Datum : 14 januari 2021
Ons kenmerk : RB/ROI050/JG/SG/6971EX018A
Zaakdossier : 21-54980/21-075056
Behandeld door : J.W. van Gortel
Afschrift aan : Archief;
Bijlage(n) : -
Onderwerp : Advies externe veiligheid Woonzorgvoorziening Meidoornlaan in Brummen

Advies over Bevi, Bevb en Bevt.

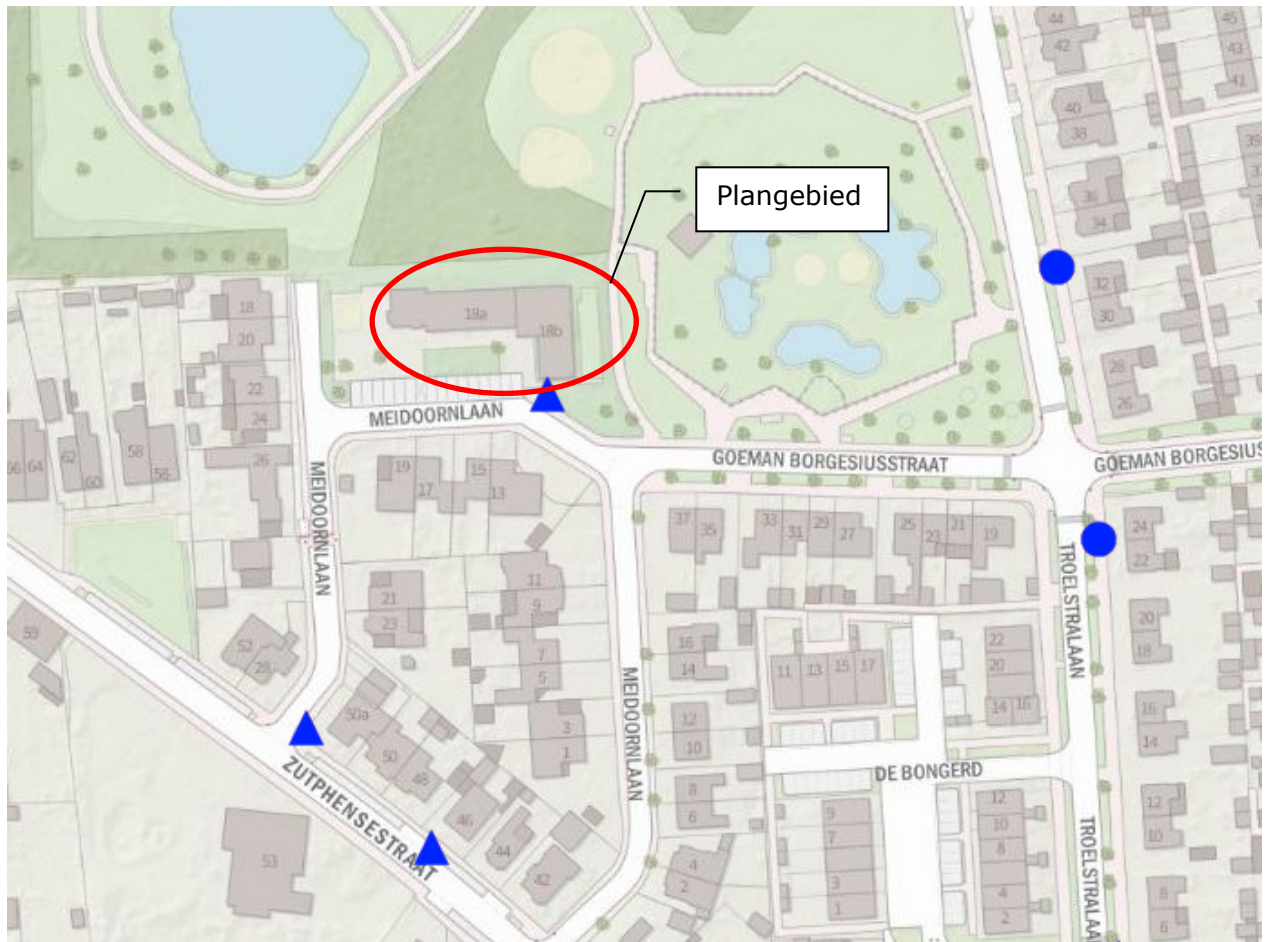
Externe veiligheid krijgt voldoende aandacht in de toelichting op het bestemmingsplan. Op bladzijde 23 van de toelichting wordt het volgende beschreven:

"Bij een incident met toxische stoffen op de spoorweg kan een giftige gaswolk ontstaan die de locatie kan bereiken. ---Het sluiten van ramen, deuren en ventilatieroosters, en zoveel mogelijk uitschakelen van ventilatiesystemen na alarmering door de sirene van de Veiligheidsregio of bericht van NL-Alert is daarvoor voldoende."

Ik adviseer u om in de omgevingsvergunning bouwen op te nemen dat de voorzieningen om ventilatiesystemen uit te schakelen ook toegepast gaan worden.
